## AUTOSTRADA VALDASTICO A31 NORD

### 1° LOTTO Piovene Rocchette - Valle dell'Astico

ELABORATO: STUDIO DI IMPATTO AMBIENTALE  
 Quadro di riferimento progettuale  
 Cantieri  
 Planimetria generale dei cantieri e della relativa viabilità - Tav. 3

OSSERVAZIONI AL PROGETTO DEFINITIVO AUTOSTRADA VALDASTICO A31 NORD

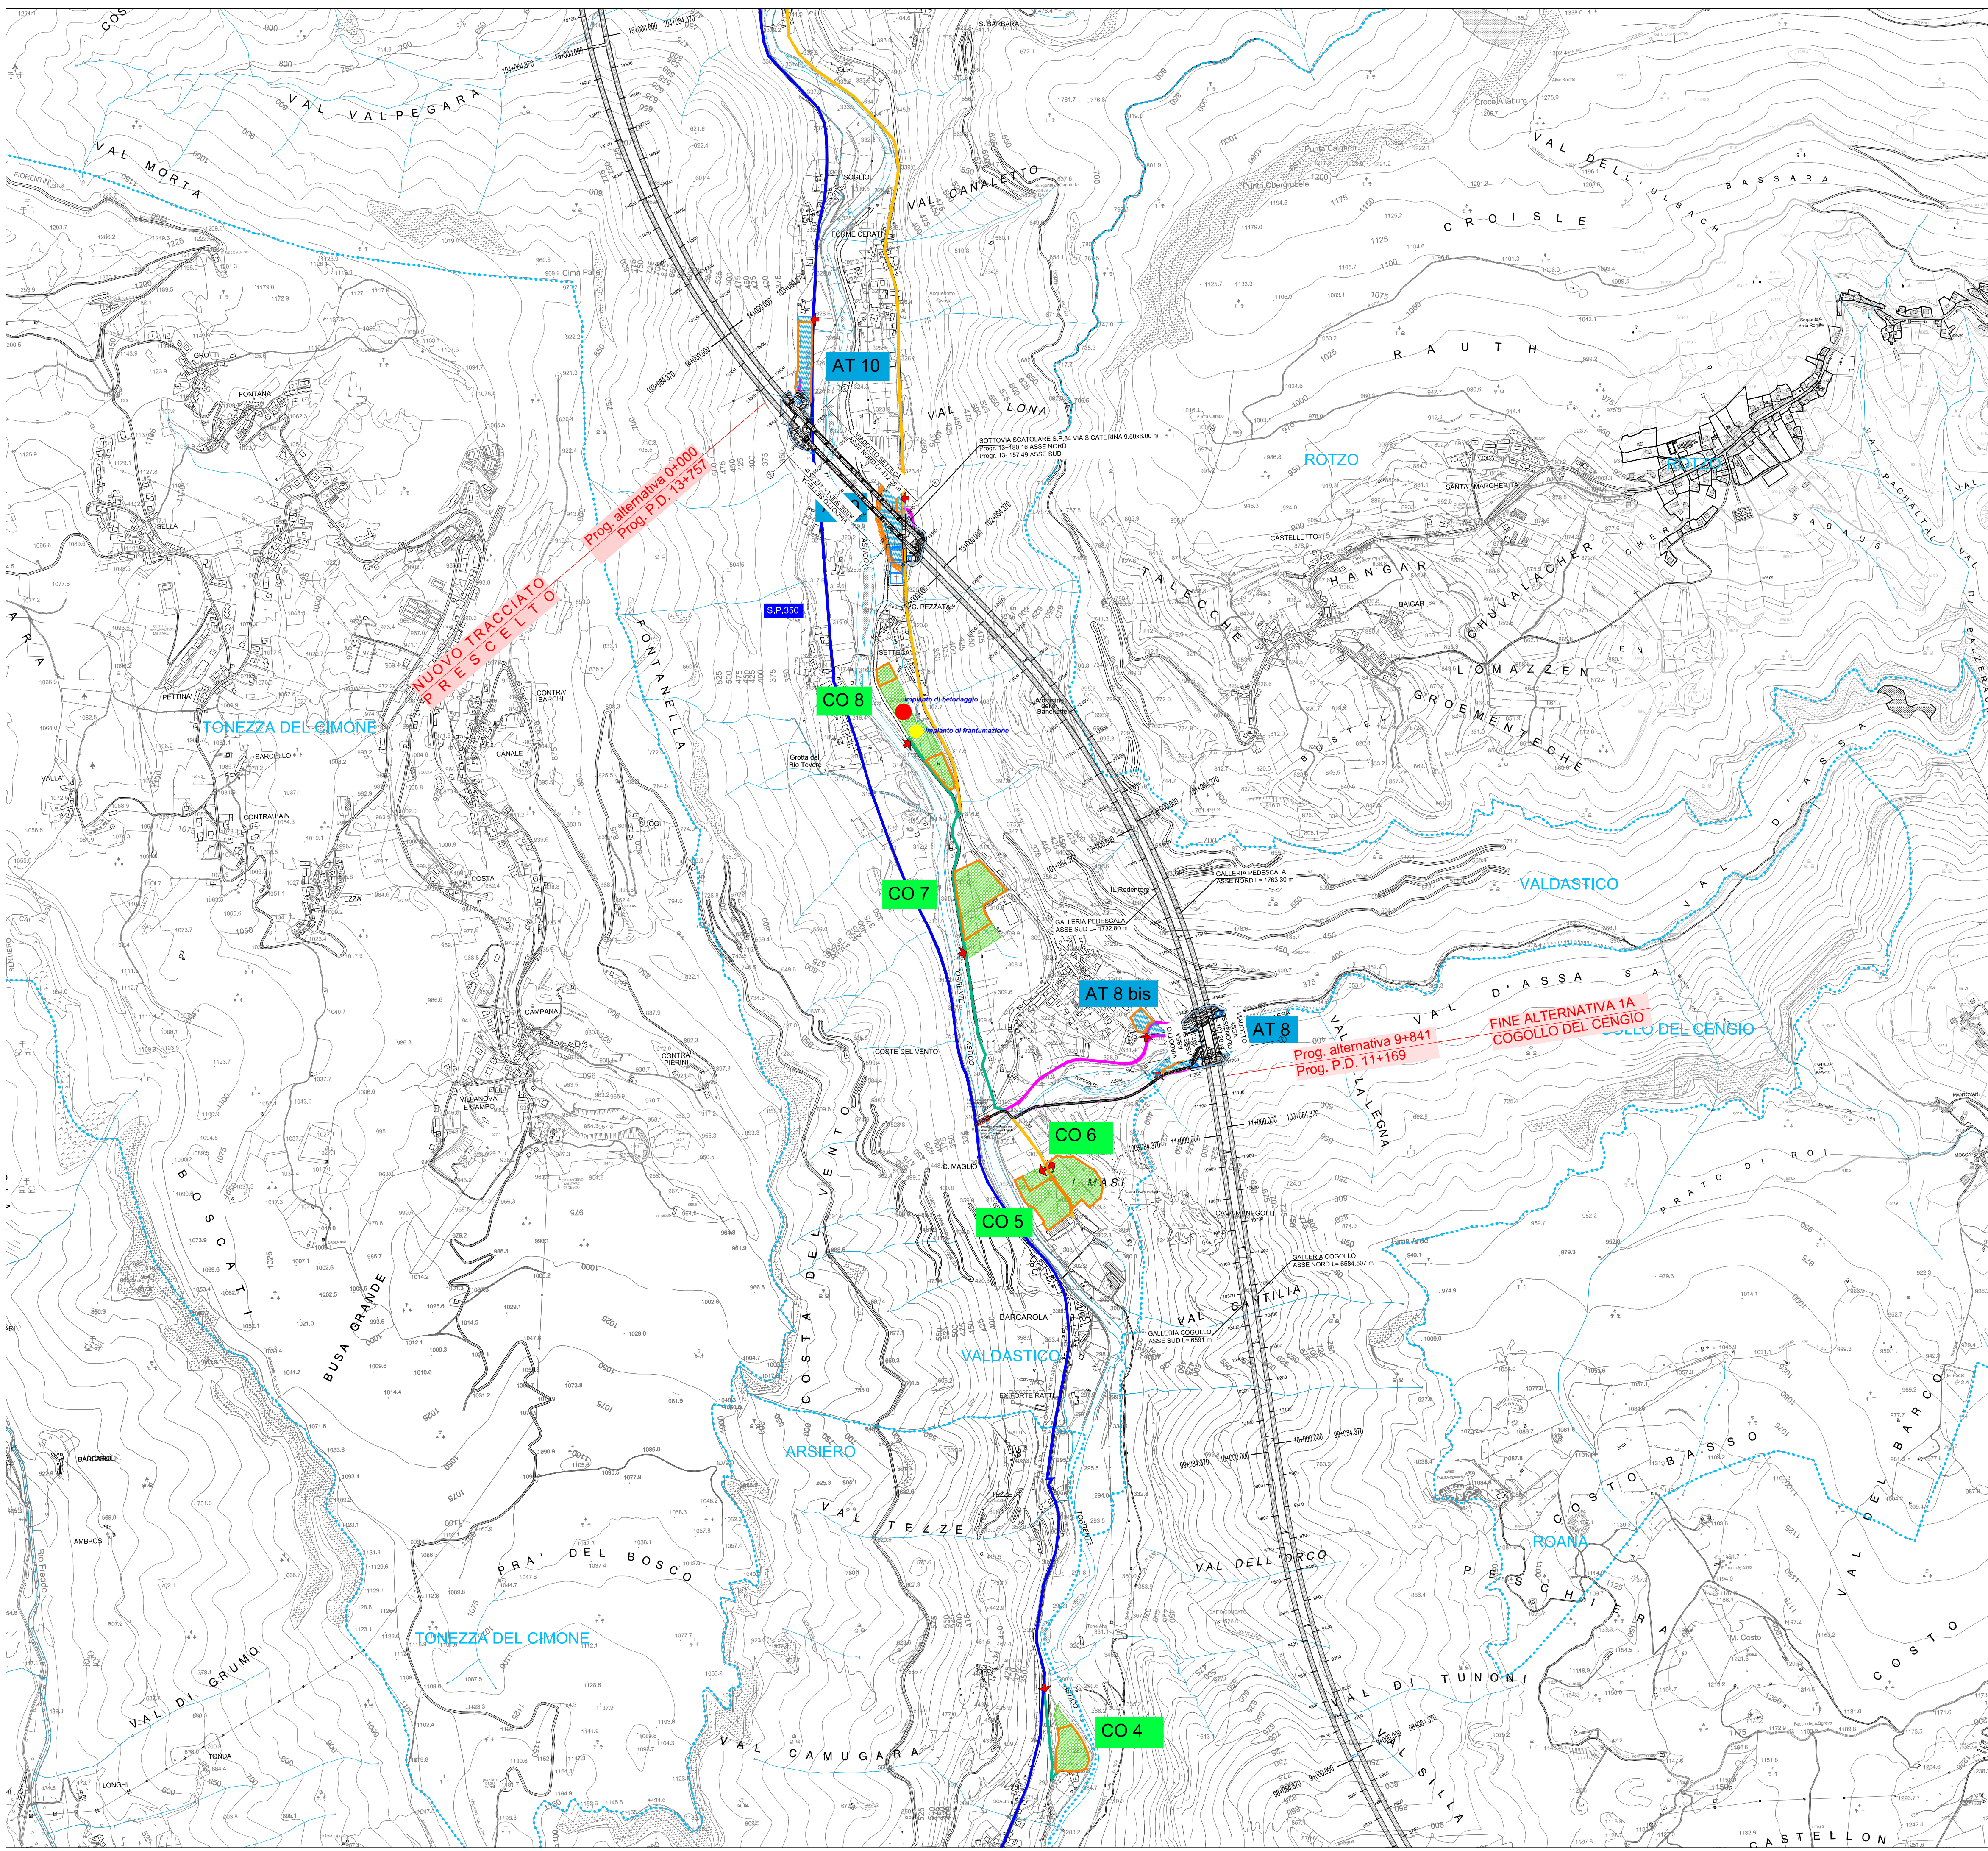
Gli elementi paesaggistici della Valle dell'Astico, descritti in precedenza, e la viabilità delle Strade Provinciali n. 84 e n. 350 vengono interessati, lungo tutta la porzione di valle in esame, dalla cantieristica accessoria al tratto autostradale che va dal viadotto Assa al viadotto Settecà. In particolare, le interferenze si hanno in corrispondenza dei Campi Opera (CO) n. 5, n. 6, n. 7 e n. 8 e delle Aree Tecniche (AT) n. 8, n. 8bis, n. 9 e n. 10.

Con l'adozione della variante "1A versione 2" i cantieri previsti nell'intorno dell'abitato di Pedescala (CO n. 5, n. 6 e n. 7, AT n. 8 e n. 8bis), con le relative infrastrutture, non sono più necessari.

Al fine di ridurre al minimo le interferenze con la viabilità locale e con gli elementi del paesaggio, il cantiere CO8, che ospita gli impianti di frantumazione e betonaggio, dovrà essere ridotto al minimo, mantenendo solamente l'area di stoccaggio materiale e l'impianto di betonaggio, e potrà essere spostato in un'area adiacente già compromessa, sede di un impianto di betonaggio e lavorazione inerti.
